# Revisión de PCB

<b>Autor</b>	Koenig Mauro
<b>Versión</b>	0.1
<b>Ultima revisión</b>	30-04-2014

El siguiente documento detallan comentarios sobre el diseño PCB de la CIAA-NXP y las tareas realizadas sobre el mismo.

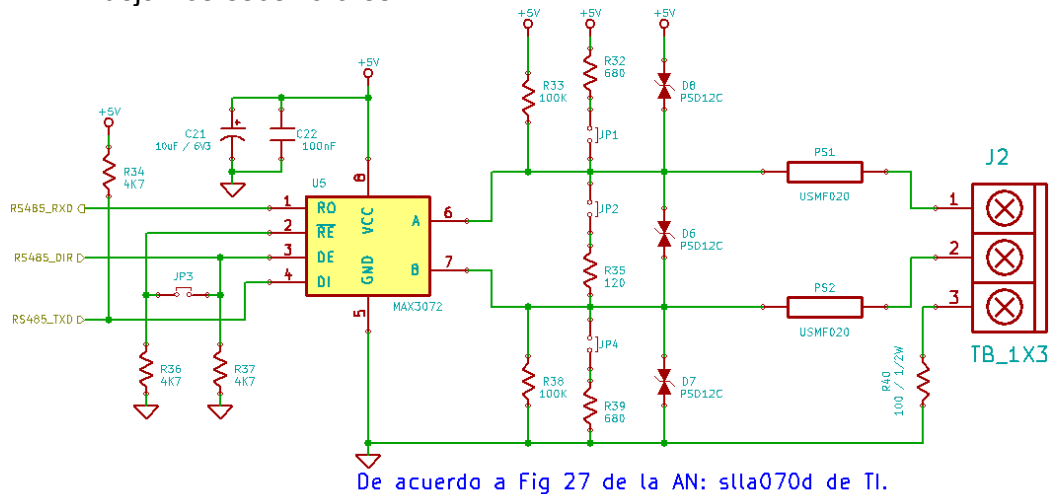
6. Todas las trazas a borneras en general deben ser de 20mils (Relays, MOSFET, +24), en líneas generales desde J10 a J15 todas las salidas digitales

## AGREGADO
